RESOLUCIÓN N° 002092 (24 SEP. 2024)

“Por la cual se resuelven unos recursos de reposición interpuestos en contra de la Resolución 1351 del 5 de julio de 2024 y se toman otras determinaciones”

Por medio de la Resolución 1351 del 5 de julio de 2024, esta Autoridad Nacional autorizó la modificación de la Licencia Ambiental otorgada mediante Resolución 1326 del 05 de agosto de 2020 (modificación 1 de la Licencia Ambiental del proyecto UPME 01 de 2013 (Soacha – Tequendama).

Figura 1 Ubicación de la plaza de tendido 2 sobre la unidad de cobertura de otros cultivos transitorios

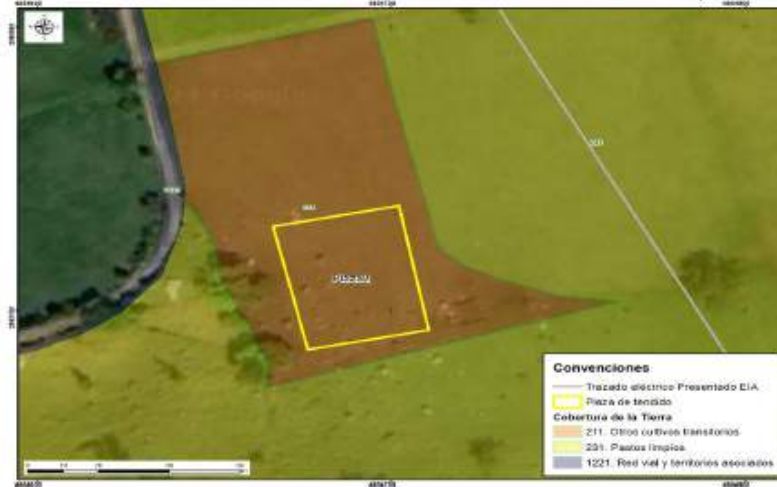
Conforme lo establecido en la zonificación del DMI, adoptada en la Resolución 1596 del 2 de junio de 2006, la plaza de tendido 2 se ubica dentro en una zona de producción y subzona agroforestal sostenible y una zona de protección absoluta. No obstante, tal y como se referenció en el complemento al EIA, dicha área se encuentra dentro de una cobertura de cultivos transitorios (Ver Figura 1 y Fotografía 1), razón por la cual, no es necesario realizar mantenimiento tipo rocería o aprovechamiento forestal. Al no realizarse estas intervenciones no se afectarán los valores de conservación de estas zonas establecidos en la zonificación del área protegida, según se observan en las siguientes imágenes:

Figura 3 Coberturas Plaza de tendido 9

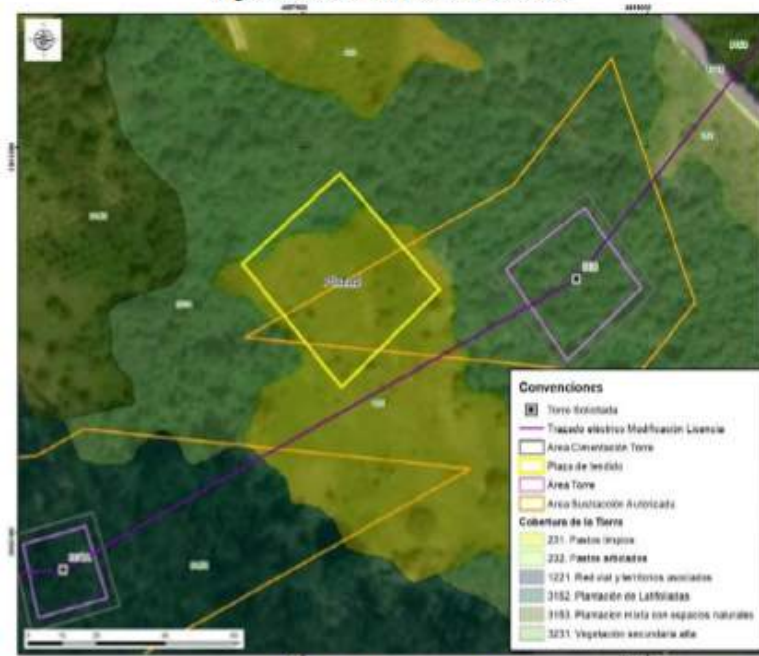
En las siguientes figuras se presenta la cobertura actual de la plaza de tendido y el área donde se localiza:

Fotografía 8 Sendero peatonal existente Acc-306

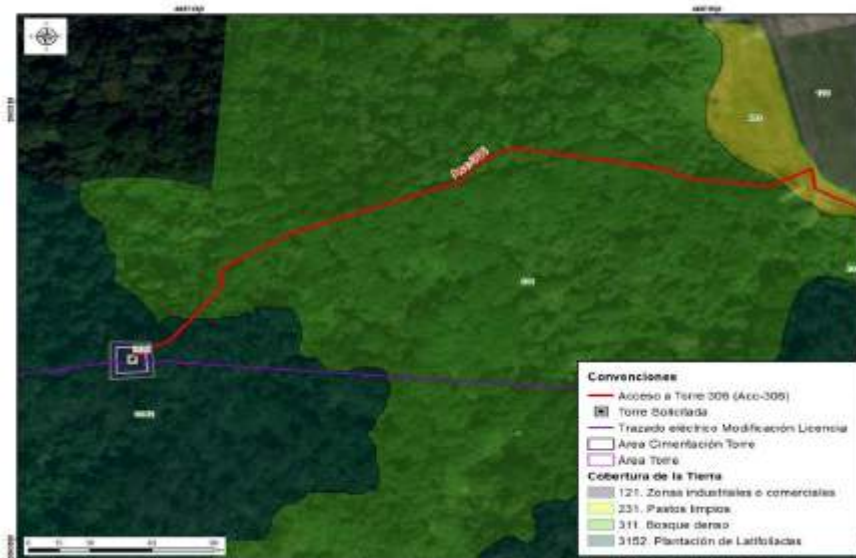
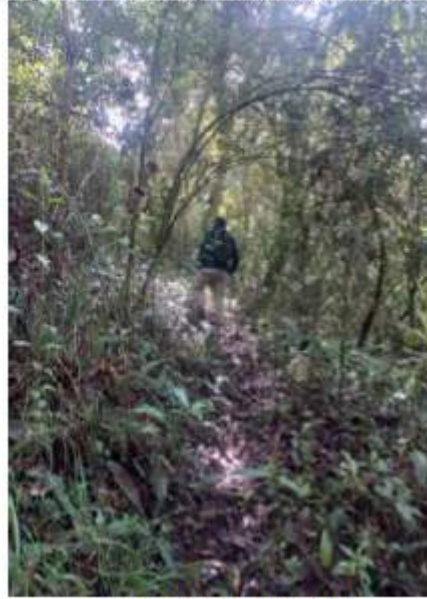
cobertura de bosque denso y de plantación latifoliadas que permite llegar al sitio de torre 306, tal y como se observa en las siguientes figuras.

Cabe aclarar, que para los accesos que no son carreteables como senderos, caminos y zonas de pastos dentro de los predios, se realizará el acceso de forma peatonal y se utilizarán semovientes, en caso de ser necesario, para el transporte de material y equipos, acorde con lo mencionado en la página 14 del capítulo 3. Descripción del proyecto del complemento de EIA.

Figura 12 Ingreso Acc-307 a torre 307

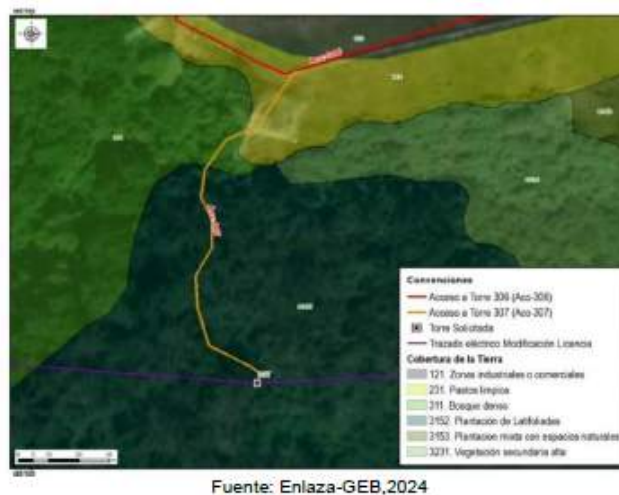
Para llegar al ingreso al acceso acc-307 se inicia en el carreteable privado de la subestación acc-306 por aproximadamente 110 m, el cual se ubica sobre una cobertura de zonas industriales o comerciales. Posteriormente, se continua sobre un camino con cobertura de pastos limpios, bordeando el cerramiento de la subestación por aproximadamente 300 m km hasta llegar al ingreso del acceso acc-307 correspondiente al sendero existente de cobertura de bosque denso y de plantación latifoliadas por aproximadamente 130.49 m hasta llegar al sitio de la torre 307, como se observa en las figuras 1

Respecto a la discrepancia entre lo mencionado en el capítulo 3 del complemento del EIA y lo presentado en el MAG sobre la rocería planteada, se aclara que no se realizarán actividades de mantenimiento tipo rocería, teniendo en cuenta las características mencionadas anteriormente, por lo tanto, la diferencia obedeció a un error involuntario.

Figura 31 Acc-311 en la zonificación y sub-zonificación del DMI

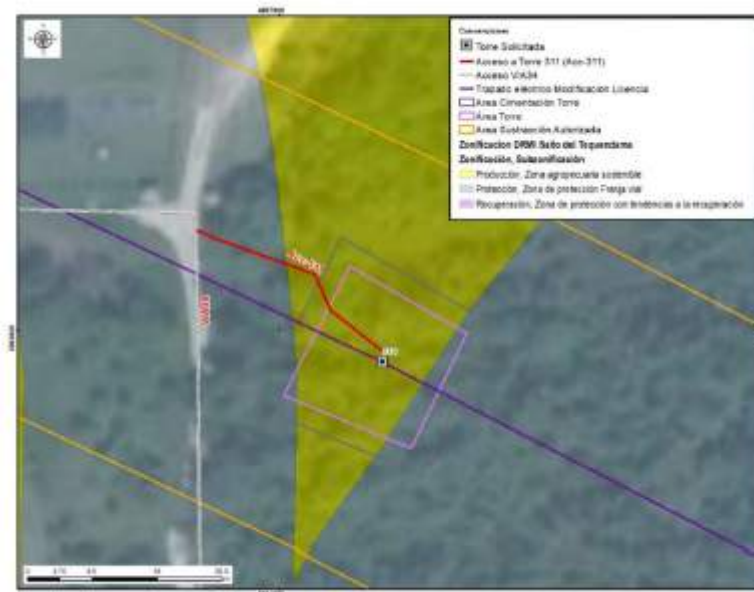
Respecto a lo mencionado por ANLA en sus argumentos en cuanto a la discrepancia entre lo evidenciado en la visita de evaluación y lo presentado en el MAG sobre la rocería planteada, se aclara que se realizarán actividades de mantenimiento tipo rocería, teniendo en cuenta las características mencionadas anteriormente y, por lo tanto, se considera que se presenta consistencia con lo reportado en el MAG. Al respecto, es pertinente aclarar que

Figura 34 Acc-312 en la zonificación y sub-zonificación del DMI

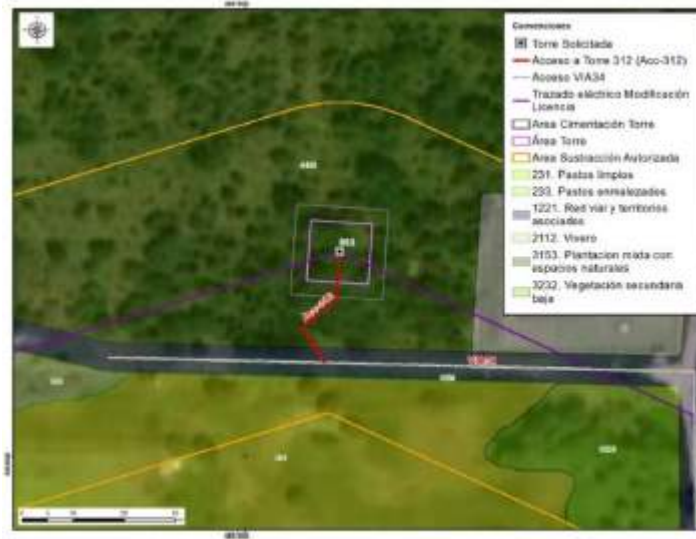
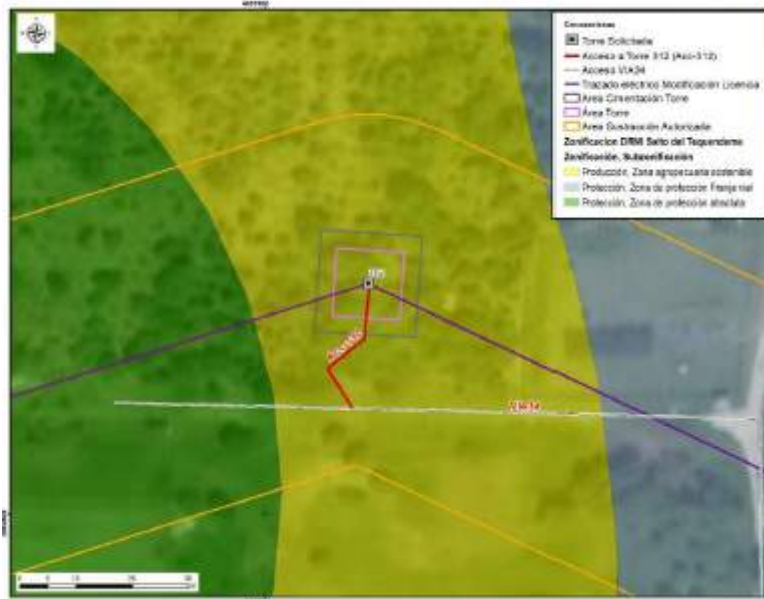
El camino/sendero ACC-312 se encuentra sobre cobertura de plantación mixta con espacios naturales, en el cual no es necesario tramitar el permiso de aprovechamiento forestal. Por el tipo de cobertura, tampoco se requieren actividades de mantenimiento tipo rocería, pues las características de la vegetación del acceso y el ingreso de los materiales y equipos para la construcción y montaje de la torre 312 se realizará de manera peatonal, como se menciona en la tabla 3-8 Descripción de accesos a sitios de torre del capítulo 3. Descripción del proyecto del complemento del EIA. Asimismo, la longitud es de aproximadamente 26.50m hasta el sitio de torre, razón por la cual, no se justifica un

Adicionalmente, el camino/sendero se encuentra en zona de producción y subzona de agropecuaria sostenible acorde con lo establecido en la zonificación del DMI, adoptada en la Resolución 1596 del 2 de junio de 2006, por lo tanto, las actividades de construcción y el uso del acceso son puntuales sin que se generen impactos dentro de los objetos, usos, zonificación y valor de conservación del área protegida asociada al DMI de los Recursos Naturales Sector Salto del Tequendama – Cerro de Manjui, tal y como se evidencia en la siguiente figura.

Figura 28 Área de influencia total para el proyecto"

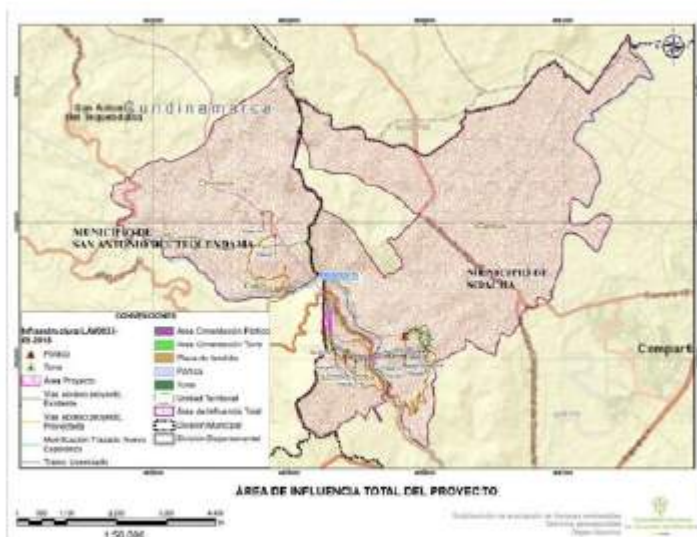
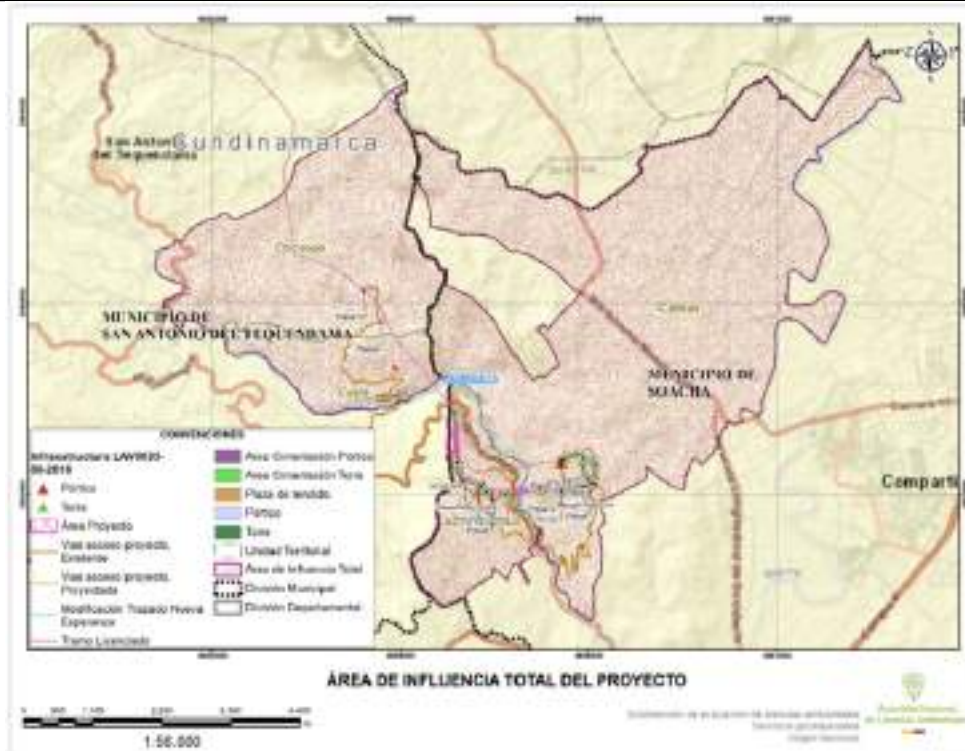
En la Resolución 1351 del 5 de julio de 2024 consideraciones sobre el área total o definitiva, Página 85, la ANLA indica “el área de influencia total que abarca las áreas de influencia físico-biótica y la socioeconómica tiene un área de 4.450,227 ha, incorpora a las Veredas San Francisco y Canoas en jurisdicción del municipio de Soacha; y veredas Cusio y Chicaque en el municipio de San Antonio del Tequendama. Tal y como se presenta en la siguiente figura:

Frente a lo expuesto el Equipo Evaluador Ambiental de la ANLA, realizó la verificación de la información considerada en el concepto técnico 4703 del 05 de julio de 2024 que sirvió de sustento para emitir la Resolución 1351 del 5 de julio de 2024, en el cual señala que el área de influencia total del proyecto incorpora las Veredas San Francisco y Canoas en jurisdicción del municipio de Soacha; y veredas Cúcio y Chicaque en el municipio de San Antonio del Tequendama, como se presenta en la siguiente figura:
